Informe Consolidado de Solicitud de Aclaraciones, Rectificaciones y/o Ampliaciones Complementario a la Declaración de Impacto Ambiental del Proyecto "Parque Solar Fotovoltaico Leyda y Sistema de Almacenamiento de Energía con Baterías (BESS)"

Nombre del Titular : SUSTERRA SpA
Nombre del Representante Legal : Raimundo Félix Guillermo Weinberger Konow
Dirección : Cerro El Plomo 5630

El presente Informe Consolidado de Solicitud de Aclaraciones, Rectificaciones o Ampliaciones a la Declaración de Impacto Ambiental del proyecto "Parque Solar Fotovoltaico Leyda y Sistema de Almacenamiento de Energía con Baterías (BESS)", contiene las observaciones generadas en virtud de la revisión de la Adenda.

Figura 1: Cambio de *Layout* del proyecto.

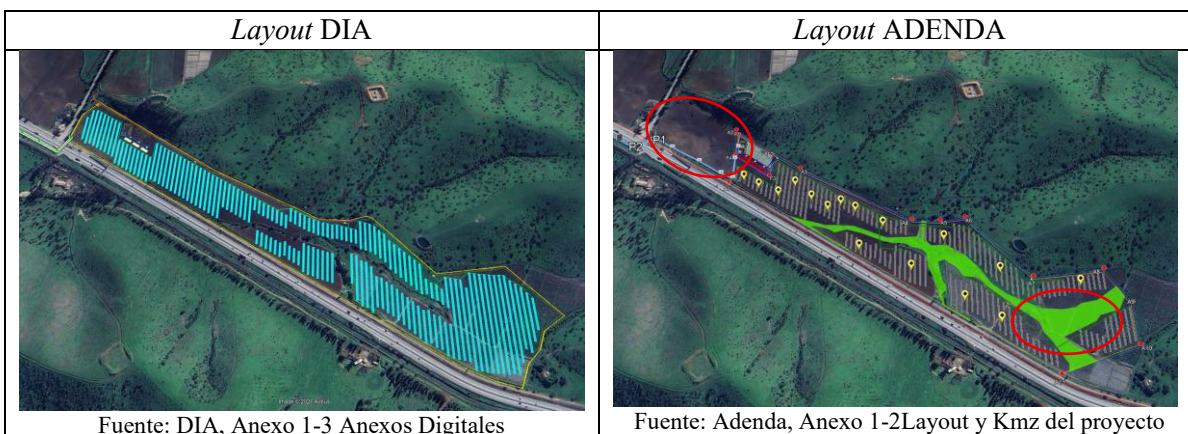
- c) En la Adenda, “Informe sobre modificaciones al proyecto”, se señala la modificación de la solución de canalización de aguas lluvias, dicha incorporación no se presenta en el capítulo de descripción de proyecto por lo que se solicita actualizar con el detalle de esa obra y acciones para ejecutarla.

- Superficie del polígono proyecto.
 - Superficie total construida.
 - Cantidad de paneles fotovoltaicos e inversores.
 - Cantidad de baterías.
 - Capacidad instalada.

- Cantidad de postes.
 - Longitud de la línea de media tensión.

Figura 4: Rutas no pavimentadas del Proyecto

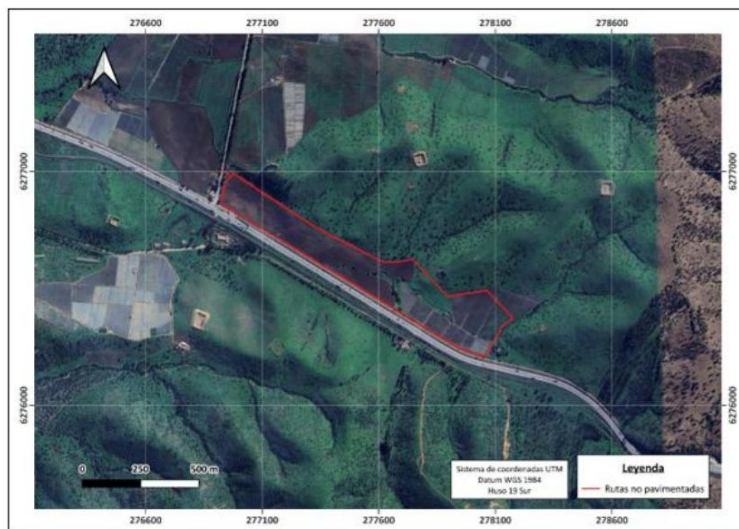
- c) Se solicita actualizar la Figura N°18 “Rutas no pavimentadas del proyecto” de la Adenda, dado que no consideró la modificación de *layout*.
